Numer sprawy: FA.261-8.2018

Poznań, 07.06.2019 r.

Zamawiający przekazuje treść pytań, które wpłynęły w II etapie Konkursu od Uczestników i udziela odpowiedzi- część II, w **Konkursie na opracowanie koncepcji architektoniczno-urbanistycznej nowej siedziby Muzeum Powstania Wielkopolskiego 1918-1919 roku w Poznaniu**

Planșa uwarunkowań konkursowych ze wskazaniem proponowanych stref widoku 05.06.2019 r.

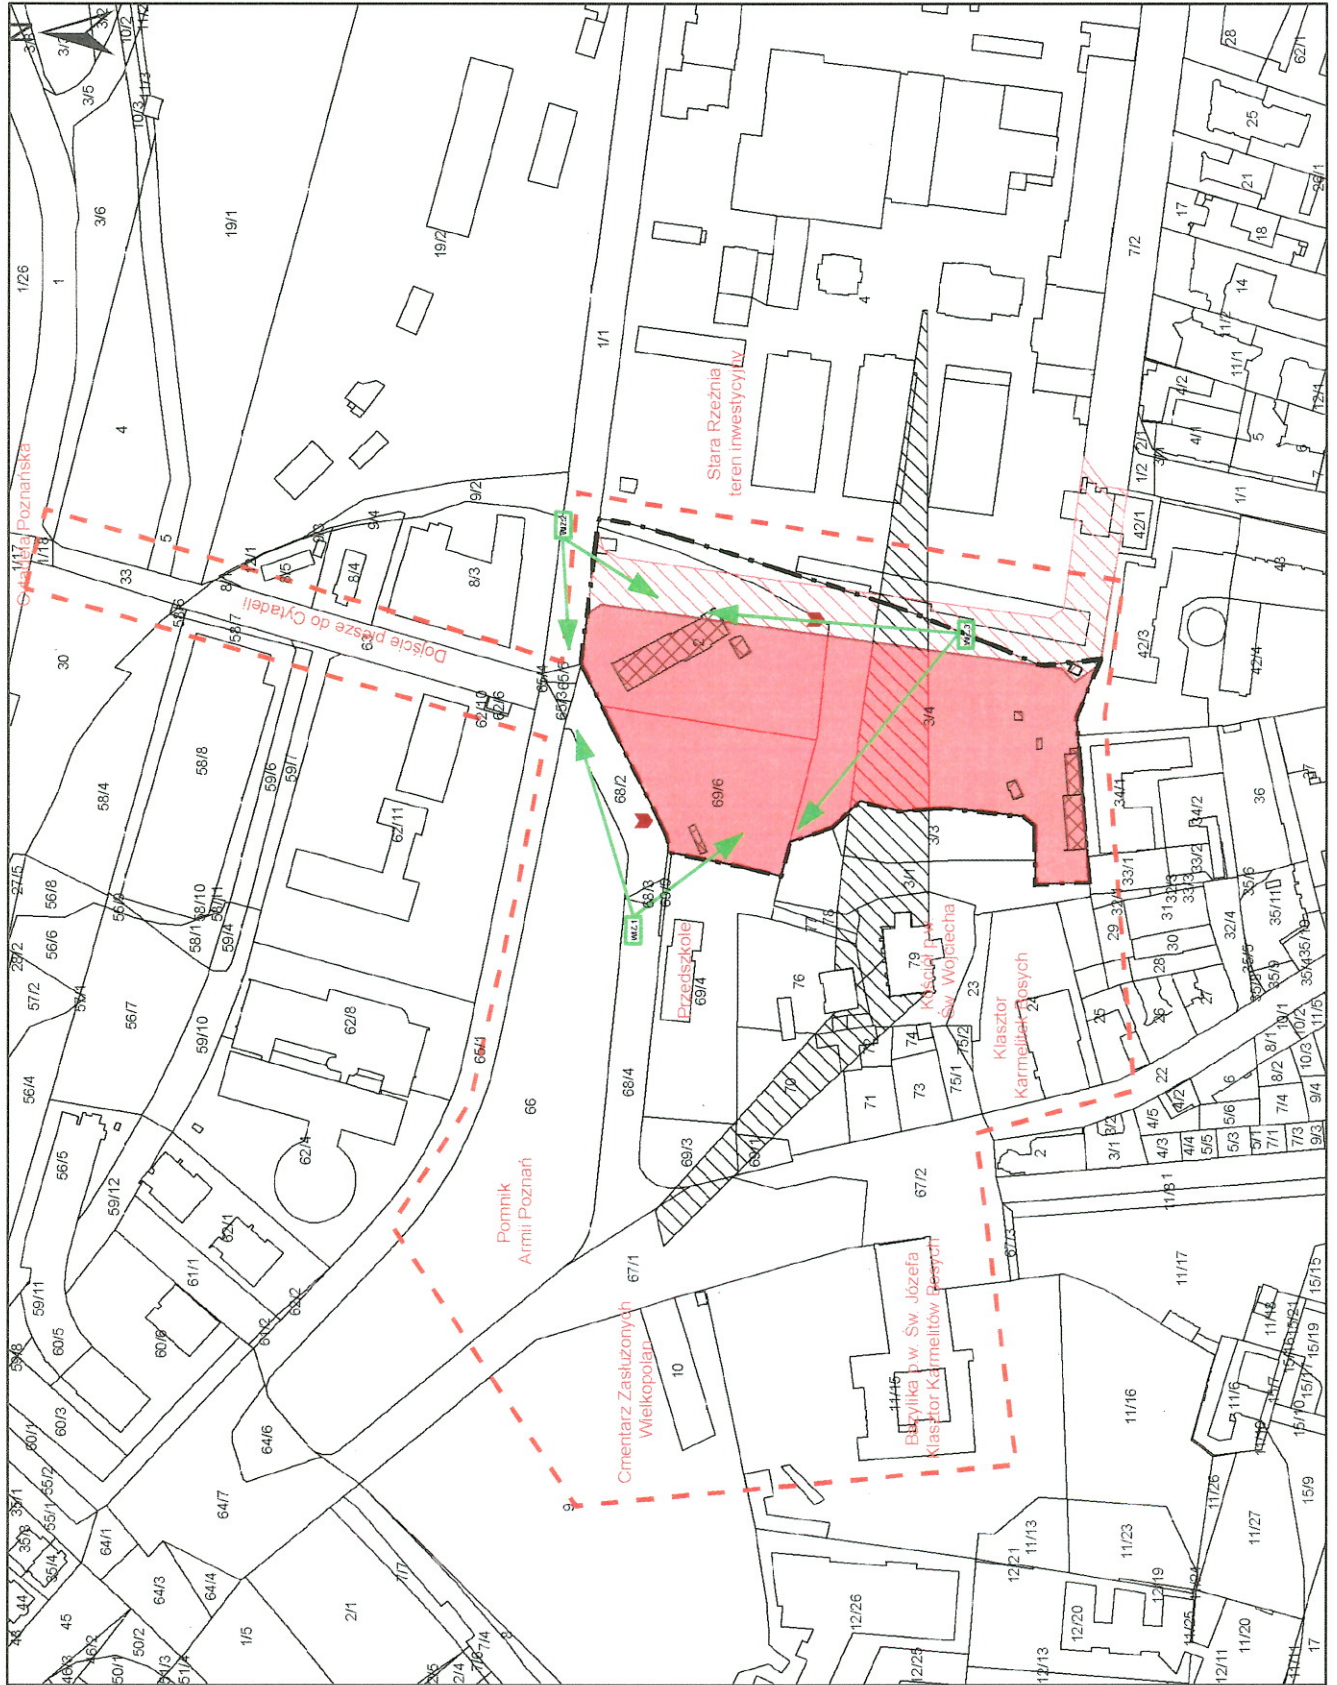
Czy trzy ujęcia, których format został określony na pierwszej planszy, mają zawierać wizualizacje z konkretnych miejsc, o które prosi organizator? Czy mogą to być inne ujęcia przy założeniu, że wymagane przez organizatora ujęcia będą zlokalizowane na innej planszy?

Po przeprowadzonej analizie i refleksji Organizator w załączniku nr 1 do niniejszych odpowiedzi przedstawia zalecenia dotyczące wizualizacji z konkretnych miejsc. Przywołany załącznik zawiera informacje dotyczące lokalizacji punktów, z których miałyby zostać przedstawione wizualizacje oraz zalecenia co do plansz, na których należy je umieścić.

Zalecenia dotyczące wizualizacji obiektu

Na planszy nr 1:

Minimum 3 wizualizacje:

- z ul. Księcia Józefa, z chodnika po przeciwległej stronie ulicy na wysokości narożnika budynku przedszkola (rejon zdjęcia nr 2), z poziomu pieszego [wiz.1],
- z ul. Północnej, z chodnika po przeciwległej stronie ulicy na wysokości narożnika parterowej części zabudowy (koniec marketu Lidl), z poziomu pieszego [wiz.2],
- od strony południowo-wschodniej z rejonu nowoprojektowanej ulicy, bez precyzyjnego wskazania punktu widokowego, z poziomu pieszego [wiz.3],

(na planszy nr 1 muszą znaleźć się wskazane w pkt. 14.2.1 i 14.2.2 Regulaminu Konkursu: plan sytuacyjny oraz zagospodarowanie terenu)
